Keuringsverslag van een elektrische laagspanning- en zeer lage spanningsinstallatie

NIET CONFORM

Straatnaam	Moerstraat
Huisnummer	106
Busnummer	
Postcode	9230
Gemeente	WETTEREN
Land	België

Aard onderzoek: Controlebezoek van een huishoudelijke installatie volgens (KB 08/09/2019) - AREI Boek 1- 6.5. en 4.2.4.3.

Afbeelding schakel- en verdeelbord:

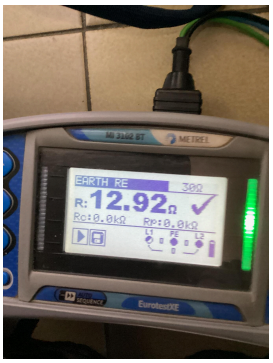
Visueel nazicht (algemeen)	NOK	**Directe aanraking**	NOK	**Indirecte aanraking**	OK
Aansluitingen	NOK	**schema in bijlage door Aceg vzw**	NA		
Equipotentiale verbindingen	OK	**Doorsnede geleiders**	OK		
Continuiteit	OK	**Verlichting / toestellen**	NOK

I5.06 De deur en/of afschermplaat van het schakelbord dient (terug)geplaatst te worden. Aanraking van onder spanning staande delen mogelijk. (Boek 1 Afdeling 5.1.4. en 5.3.5.1.A. en 4.2.2.3.)

I5.11 Niet gebruikte invoeringen van het verdeelbord zijn niet correct of onvoldoende afgedicht. (Boek 1 Afdeling 5.1.4. en 4.2.2.3.)
